SERVICE BULLETIN

AUSTAUSCH DER SCHEIBE TNR. 944072 (MAGNETNABE) FÜR ROTAX® MOTOR TYPE 912 UND 914 (SERIE)

SB-912-058UL

SB-914-041UL

BILD 1

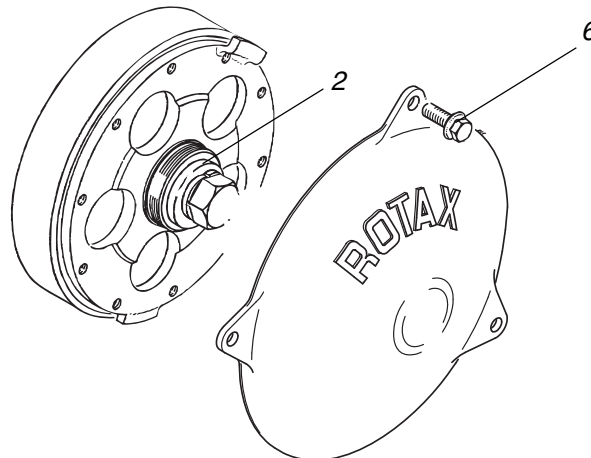
Aufgrund von Abweichungen beim Härteprozess kann es bei einzelnen Scheiben zur Überschreitung der Härte kommen. Diese Abweichung kann zum Bruch der Scheibe und in Folge zum Lösen der Magnetnabe, Zündaussetzer oder Motorstillstand führen.

Siehe dazu Bild 1.

1. Zünderdeckel (1) abbauen.
2. Kurbelwelle fixieren gemäß entsprechendem Wartungshandbuch (Line).
3. Demontage der Sk-Schraube (4) gemäß entsprechendem Wartungshandbuch (Heavy).

4. Montage der Sk-Schraube (4). **Anzugsdrehmoment 120 Nm.**

■ ACHTUNG: Bei der Montage ist die neue Scheibe (2) TNr. 944072 zu verwenden.

5. Kurbelwellenfixierung lösen gemäß entsprechendem Wartungshandbuch.
6. Geberspalt kontrollieren, gegebenenfalls erneuern gemäß entsprechendem Wartungshandbuch.
7. Zünderdeckel (1) montieren. Sk-Schrauben (6) mit Loctite 221 sichern.
Anzugsdrehmoment 5 Nm.
